COMUNE DI FUCECCHIO
(Città Metropolitana di Firenze)

Variante al RU anticipatrice del POC ai sensi artt. 30, 238 e 252ter L.R. 65/14

**ELABORATO B.4.2 – Estratto schede PA10, PA55, PA90
(stato vigente e variato)**

Scheda Progetto: PA10 - 3° VAR. VARIANTE ANTICIPATRICE PO

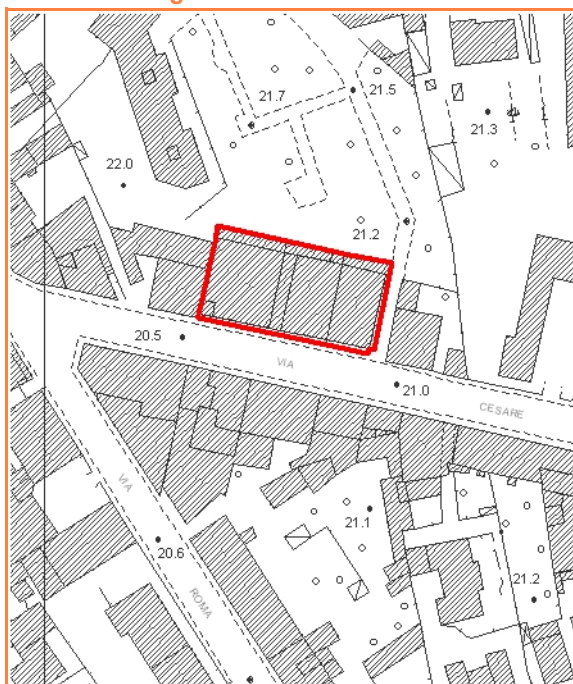
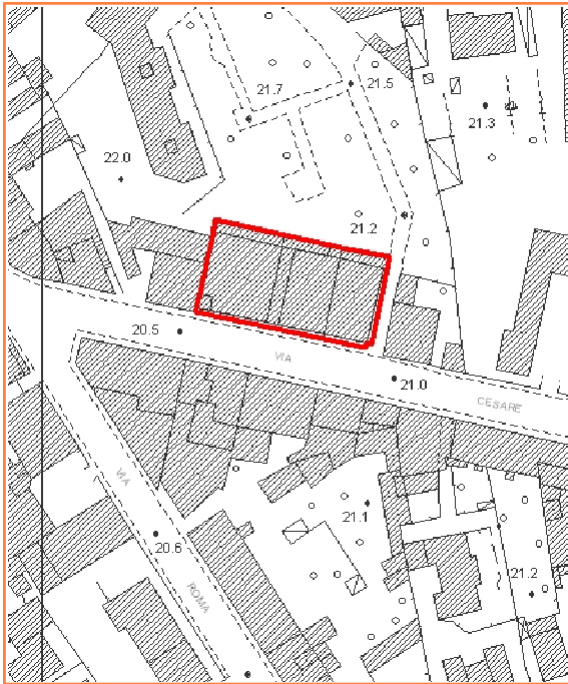
Via C. Battisti n.21 Fucecchio
UTOE : UTOE 2 - Città nuova
Inv. Strutturali: --
RUC: C2 D10 - Interventi a prevalente destinazione residenziale commerciale/direzionale soggetti a Piano Attuativo

Pericolosità PAI/PGRA	Pericolosità 5/R
Geologica		G2
Idraulica	P2	P4_P2
Sismica		S2

Esistente	Progetto	Opere di urbanizzazione primaria e secondaria:		
			Parcheggi pubblici	Verde attrezzato	Strade
Sup.terr.(St)	1150	1150	250		
Sup.fond.(Sf)		900			
Sup.ut.lorda(Sul)	2130	2130	Attrezzature di interesse comune:		
Dest.d'uso: residenziale		2430	Istruzione:		
produttivo			Edilizia residenziale con finalità sociali :		
comm/direz./serv.	2130	2300			
Rapp.cop. (Rc)/Sup.cop.(Sc)		45%			
Altezza massima (Hmax)		10			
Numero dei piani (Np)		3-4 oltre seminterrato			
Num.all. (Na)/ Abitanti		14 / 35

Edificio esistente (Ex Cinema) **da demolire** oggetto di recupero architettonico e funzionale mediante interventi fino alla ristrutturazione edilizia con la possibilità di realizzazione di nuovi solai interpiano nel rispetto dell'altezza massima esistente, con conseguente incremento della SUL complessiva fino ad un massimo di 2300 mq e numero di piani non superiore a 4 oltre al piano seminterrato. L'intervento di trasformazione è soggetto alla preventiva approvazione di un Piano Attuativo convenzionato (Piano di Recupero di cui all'art.28 della L. n.457/1978 di iniziativa privata) che preveda la contestuale realizzazione degli interventi edificatori e di tutte le opere di urbanizzazione comprese entro il perimetro dell'area soggetta a PA, nonché del raccordo con i servizi e le urbanizzazioni esistenti. **In alternativa, nel caso che gli interventi edilizi siano limitati alla ristrutturazione dell'edificio esistente, è consentita l'attuazione mediante Permesso di Costruire convenzionato.** Dovrà essere garantito il percorso pedonale di uso pubblico di attraversamento per l'accesso al Giardino Tommaso Cardini (già Fattoria Bombicci). Nelle more di approvazione del Piano di Recupero (o rilascio PdC convenzionato) non è ammessa alcuna trasformazione ad eccezione di quelle rientranti nella definizione di manutenzione ordinaria e straordinaria strettamente finalizzate ad evitare pericoli di crollo o comunque di grave deterioramento delle unità edilizie interessate ovvero ad assicurare i requisiti minimi di agibilità (Rif.III°VAR.RUC- Mod.n.2). Il progetto dovrà rispettare le prescrizioni dettate da ARPAT in sede di verifica di assoggettabilità a VAS concernente la III Variante al RU e allegate alla relazione tecnica del responsabile del procedimento.

L'area è soggetta ad alluvioni poco frequenti con magnitudo idraulica da moderata a severa. Inoltre l'area è interna al Territorio Urbanizzato e gli interventi riguardano strutture esistenti; in funzione di ciò l'articolo di riferimento della L.R. 41/2018 è l'art.12.

L'esatta quota di sicurezza dovrà essere definita, a partire dal battente idrico rappresentato nelle cartografie di riferimento dello studio idraulico e dettagliato nel "grid" a disposizione. A tale battente dovrà essere aggiunto un idoneo franco di sicurezza che non potrà essere inferiore a 50 cm.

I parcheggi previsti sul retro del fabbricato ricadono all'interno delle aree individuate a pericolosità per alluvioni poco frequenti (P2).

Per assicurare la loro fruizione in condizioni di gestione del rischio, in merito alle misure preventive atte a regolarne l'utilizzo in caso di eventi alluvionali ed al fine del raggiungimento del livello di rischio R2, dovranno essere messi in atto gli accorgimenti necessari per l'utilizzo delle infrastrutture in condizioni di rischio medio.

i parcheggi dovranno essere inseriti nel Piano di Protezione Civile

dovrà essere apposta idonea segnaletica che informi in riferimento alle possibilità di allagamento ed al divieto di utilizzo del parcheggio in caso di allerta meteo.

In riferimento alla possibilità di utilizzare la parte più bassa dell'edificio come parcheggio interrato, si deve far riferimento al comma 5 dell'art.12: "nelle aree a pericolosità per alluvioni frequenti o poco frequenti, caratterizzate da magnitudo idraulica severa o molto severa, per la realizzazione degli interventi edilizi sulle parti dei manufatti con piano di calpestio al di sotto del battente, qualora modifichino le parti dell'involucro edilizio direttamente interessate dal fenomeno alluvionale, sono contestualmente realizzati gli interventi di cui all'articolo 8, comma 1, lettera d)".

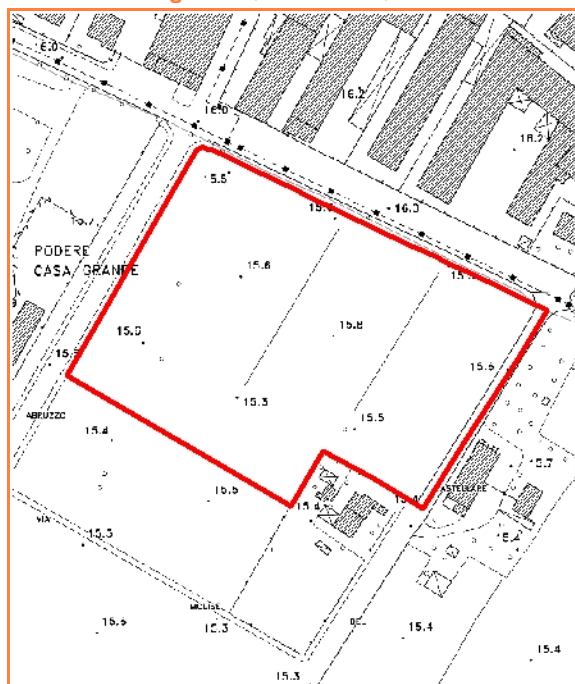
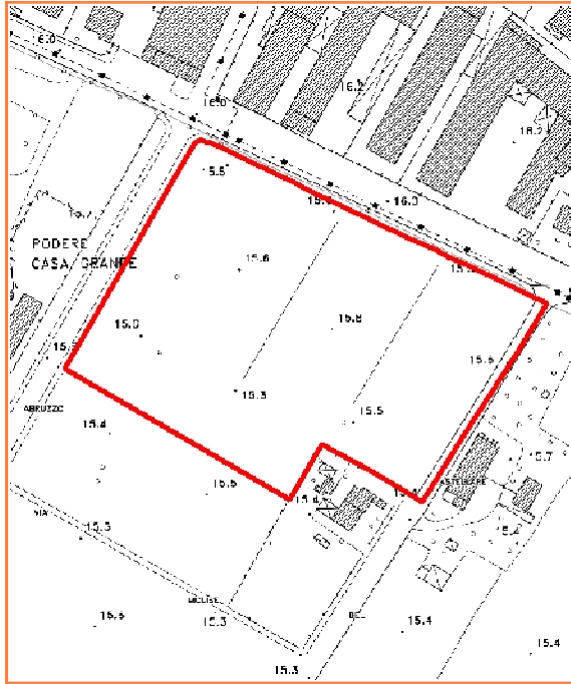
Pericolosità PAI/PGRA	Pericolosità 53/R	Fattibilità
Geologica		G2	F3
Idraulica	P2	I3 P2	F3
Sismica		S3	F3

Sup.territ.(St)	Esistente	Progetto	Opere di urbanizzazione primaria e secondaria:		
			Parcheggi pubblici	Verde attrezzato	Strade
Sup.fond.(Sf)		15650			
Sup.ut.lorda(Sul)	8390	8390 8000	1200		2000
Dest.d'uso: residenziale			Attrezzature di interesse comune:		
produttivo		8390 8000	Istruzione:		
comm/direz.	/	/	Edilizia residenziale con finalità sociali :		
Rapp.cop. (Rc)/Sup.cop.(Sc)		40% /			
Altezza massima (Hmax)		10			
Numero dei piani (Np)		2			
Num.all. (Na)/ Abitanti		/

L'intervento di trasformazione è soggetto alla preventiva approvazione di un Piano Attuativo convenzionato che prevede la contestuale realizzazione degli interventi edificatori e di tutte le opere di urbanizzazione comprese entro il perimetro dell'area soggetta a PA, nonché del raccordo con le urbanizzazioni esistenti. Il P.A. è destinato ad attività appartenenti al ciclo produttivo conciarario che prevedano scarichi e/o emissioni in atmosfera. Sono dovute, a carico del soggetto attuatore, tutte le misure di mitigazione e abbattimento degli impatti che risulteranno necessarie per la sostenibilità e il benessere insediativo, con particolare riferimento alle barriere alberate (zone cuscinetto) da prevedere rispetto agli insediamenti residenziali e al monitoraggio delle emissioni mediante specifici accordi sul telerilevamento. **La Sul- disponibile è da intendersi destinata al trasferimento, nel medio - lungo termine, delle attività produttive conciararie esistenti nel comparto di Via delle Confina - Via Mariotti - Via del Ronzinello.**

L'area è soggetta ad alluvioni poco frequenti con magnitudo idraulica da severa a molto severa. Inoltre l'area è interna al Territorio Urbanizzato e gli interventi riguardano la realizzazione di nuove volumetrie; in funzione di ciò gli articoli di riferimento della L.R. 41/2018 sono l'art.10 e l'art.11.

In particolare ai sensi del comma 2 dell'Art. 11 "nelle aree a pericolosità per alluvioni poco frequenti, indipendentemente dalla magnitudo idraulica, possono essere realizzati interventi di nuova costruzione a condizione che sia realizzata almeno una delle opere di cui all'articolo 8, comma 1, lettere a), b) o c).

Considerando che i fenomeni alluvionali sono causati dal Fiume Arno è presumibile che la scelta dell'opera di messa in sicurezza da realizzare ricada tra quelle previste all'Articolo 8 comma 1 lettera c: opere di sopraelevazione, senza aggravio delle condizioni di rischio in altre aree.

L'esatta quota di sicurezza dovrà essere dettagliata in funzione del posizionamento degli interventi all'interno del comparto, a partire dal battente idrico rappresentato nelle cartografie di riferimento dello studio idraulico e dettagliato nel "grid" a disposizione. A tale battente dovrà essere aggiunto un idoneo franco di sicurezza che non potrà essere inferiore a 50 cm.

Nel rispetto dei criteri indicati all'Art.8 della L.R. 41/2018 gli interventi non devono comportare l'aggravio delle condizioni di rischio al contorno; La compensazione è richiesta solo per i volumi sottratti alla naturale esondazione per eventi con Tr fino a 200 anni.

Le zone di compensazione dovranno essere valutate effettuando opportune simulazioni dell'interferenza tra quanto in progetto e la dinamica delle acque di transito.

Scheda Progetto: PA90 - ~~2° VAR.~~ VARIANTE ANTICIPATRICE PO

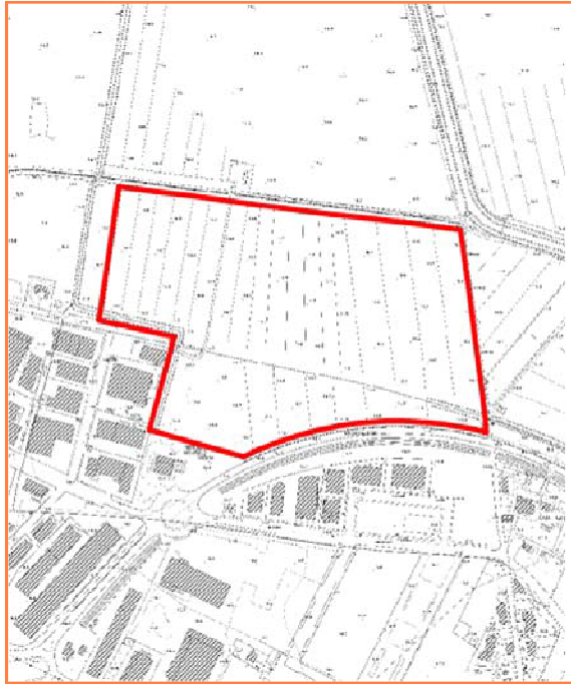
Pericolosità PAI/PGRA	Pericolosità 53/R	Fattibilità
Geologica		G2/G3	F4
Idraulica	P3	I4 P3	F4
Sismica		S3	F4

Gli interventi previsti dal Piano Attuativo dovranno assicurare il rispetto degli obiettivi di tutela di cui all'art. 3, comma 5, lettera c) delle Norme di Attuazione del PTCP, con particolare attenzione ai seguenti aspetti:

1. Relativamente al mantenimento degli ecosistemi più naturali, con la rimozione o la mitigazione dei fattori di frammentazione e di isolamento e la realizzazione o il potenziamento dei corridoi di connessione ecologica il PA dovrà garantire la tutela dei corridoi boscati e/o alberati discontinui e fluviali presenti ai margini del comparto;

2. In merito all'impedimento di ogni forma di degrado fisico ed estetico delle sponde fluviali e lacustri, favorendo il recupero di tratti degradati, la rimozione degli elementi deturpanti, il ripristino di condizioni di elevata naturalità, il PA dovrà garantire il ripristino della funzionalità dell'argine esistente che separa il comparto dall'area contigua della riserva naturale regionale dei Padule di Fucecchio;

3. Limitatamente alla tutela dei caratteri paesaggistici e dei valori storico-identitari e naturalistici presenti negli ambiti fluviali, come nelle aree limitrofe ai laghi e nelle aree umide, in coerenza con la disciplina paesaggistica contenuta nel PIT, la redazione del Piano Attuativo è subordinata alla tutela dei varchi inedificati (e/o fasce a verde) e delle principali visuali secondo le direttive dell'Obiettivo 1 della Disciplina d'uso della Scheda Ambito di Paesaggio 05 "Val di Nievole e Val d'Arno Inferiore" del PIT/PPR;

Il giudizio di fattibilità idraulica riportato di seguito discende I criteri di fattibilità idraulica riportati di seguito discendono dai risultati dello studio idraulico al quale si rimanda (<https://www.comune.fucecchio.fi.it/node/23110>) per il dettaglio degli interventi necessari e propedeutici alle nuove edificazioni.
